改善箇所説明図

図：左ハンドル車

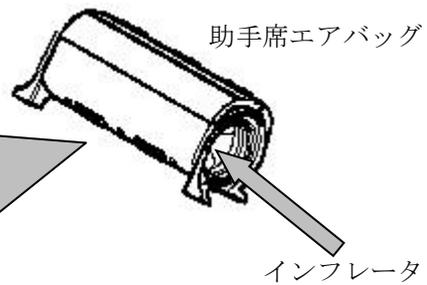
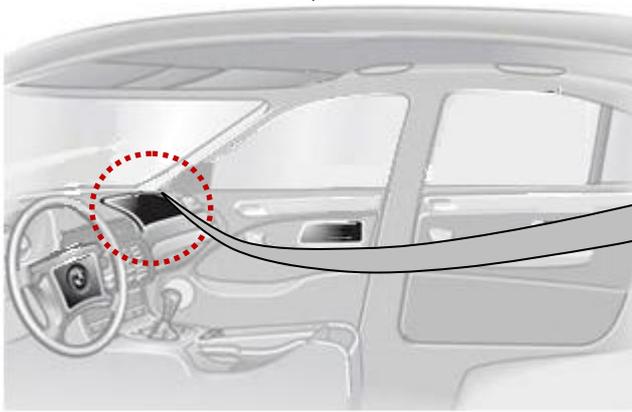
基準不適合箇所

助手席エアバッグ内のインフレーター

基準不適合の内容

助手席用エアバッグのインフレーター（膨張装置）について、長期間にわたり、著しく高温多湿な環境下にさらされると、当該インフレーターに水分が浸入する可能性があり、結果として、エアバッグ展開時にインフレーター内圧が異常上昇し、インフレーター容器が破損して飛び散り、乗員が負傷するおそれがある。

改善措置の内容

全車両、当該エアバッグを対策品に交換する。
